ZMIANY MAKIETOWE
 KRZYSZTOF BADURAK
 upr. do proj. w bud. osób fiz.
 w zakr. rozw. konstr.-bud.
 wszelkich budynków
 w zakresie architektonicznym
 bud. inwent. i gospod. ; sporz. planów
 zagosp. działki, adaptacji proj.
 Nr ewiden. - KL - 284/87

OBIEKT	ROZBUDOWA ŚWIEŁICY WIEJSKIEJ W MIEJSCOWOŚCI KOPERNA GMINA PIŃCZÓW DZIAŁKA NR EW 895.			
pojełkował	inż. W. Grychowski	PODPIS	NR 351/KL 94	DATA 11.16
oprac.	inż. K. Badurak	PODPIS	NR 228/KL 97	skala 1:100
sprawdził	mgr inż. St. Grudziński	PODPIS	NR 228/KL 97	str. rys 2

RZUT PARTERU 1:100

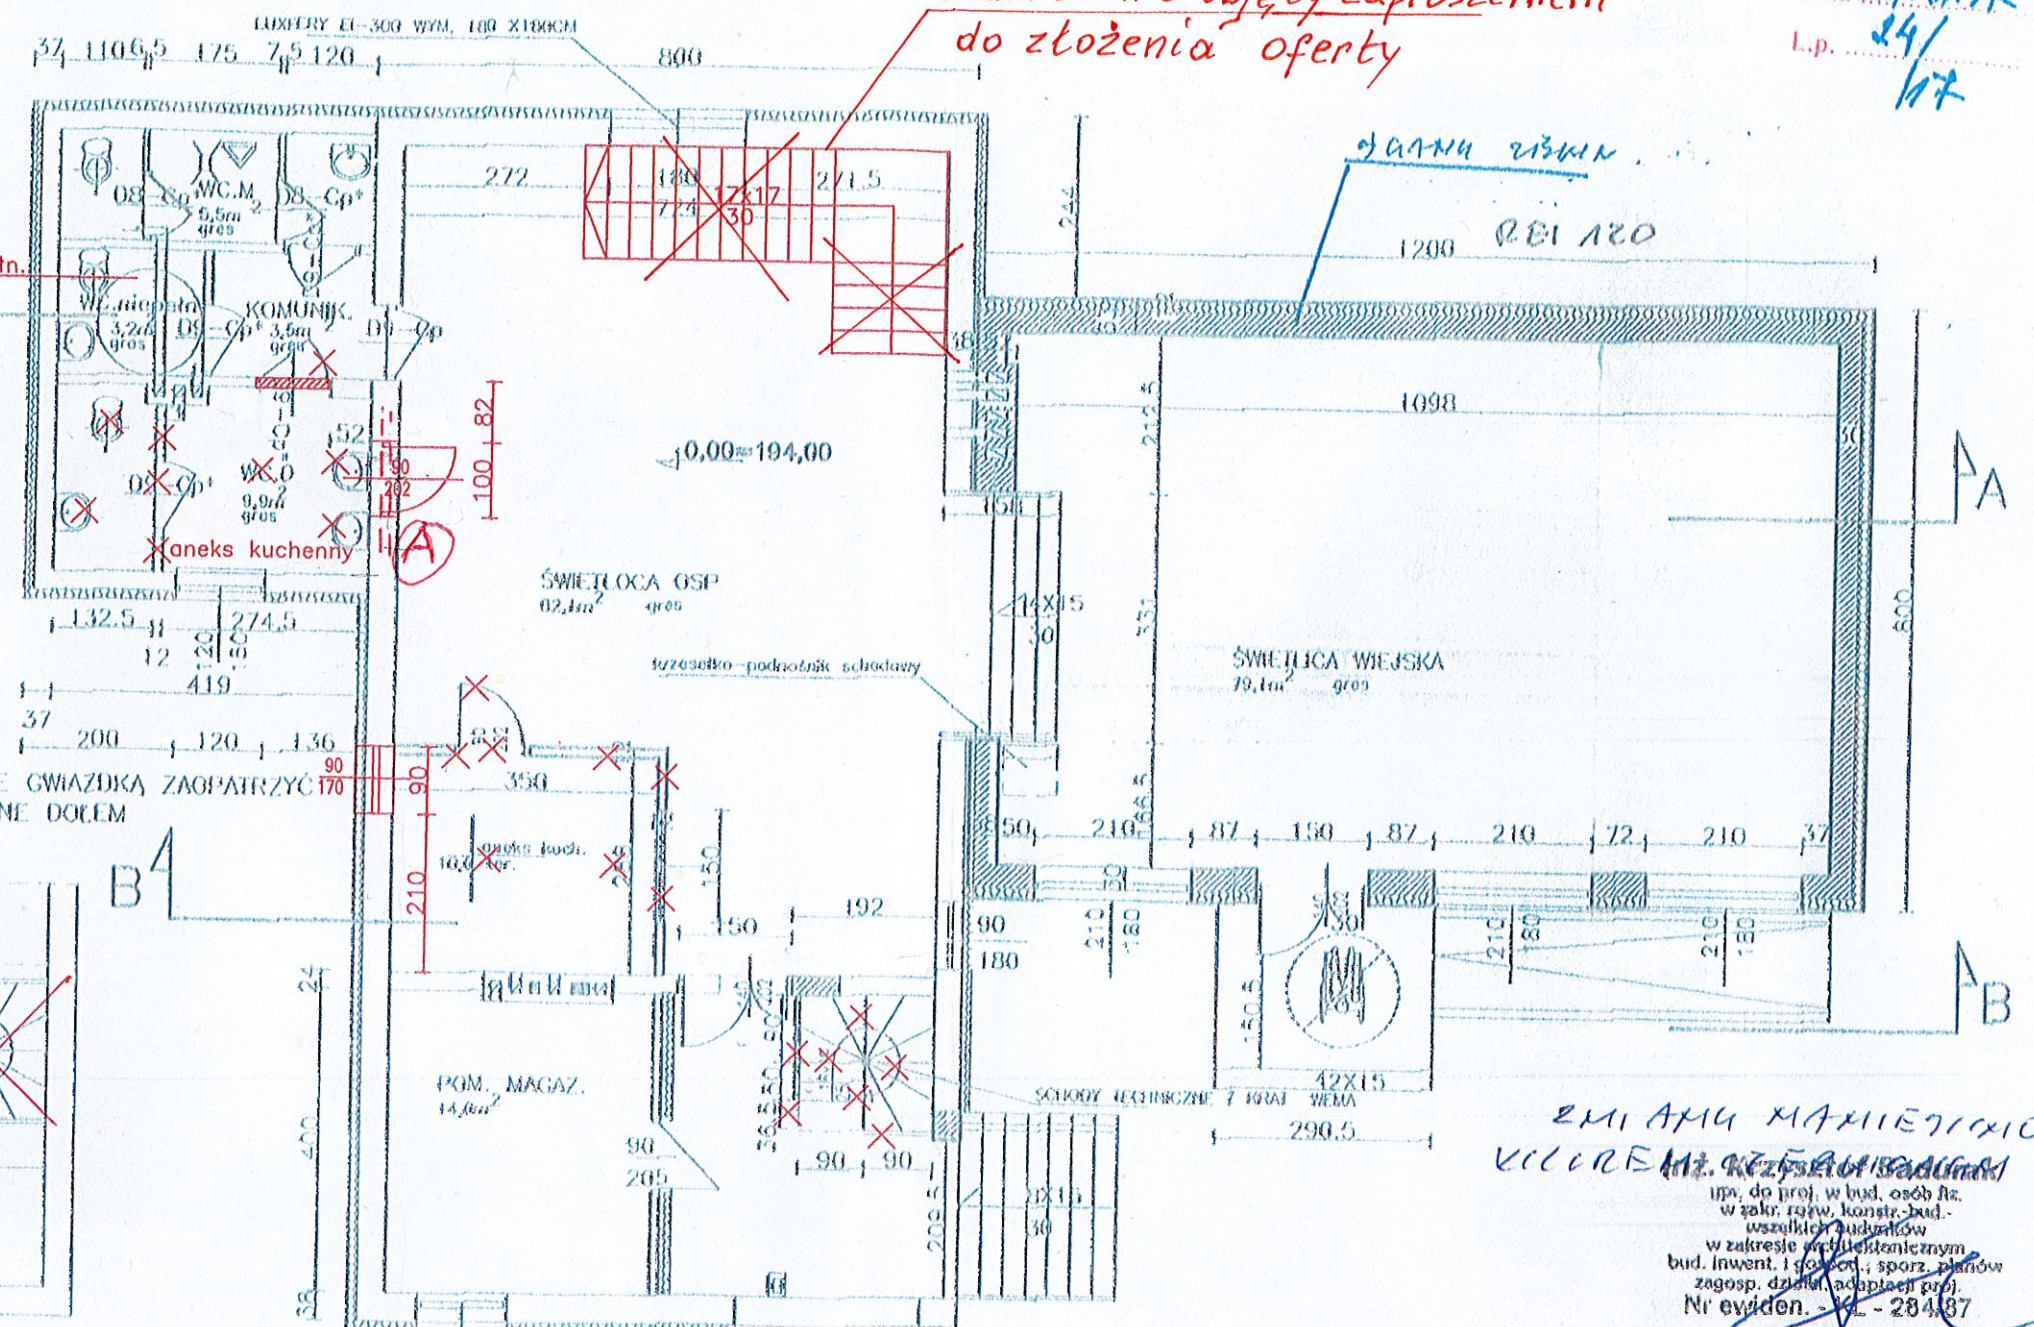
UWAGA:
 DRZWI OZNACZONE GWIAZDKĄ ZAPOBIECZYĆ
 W KRAJKI NAWIEWNE DOŁEM

uwaga: wszystkie zmiany uznaje się jako zmiany nieistotne
 w myśl prawa budowlanego i są zgodne z warunkami technicznymi
 oraz z decyzją o warunkach zabudowy. Zmiany naniesiono
 kolorem czerwonym
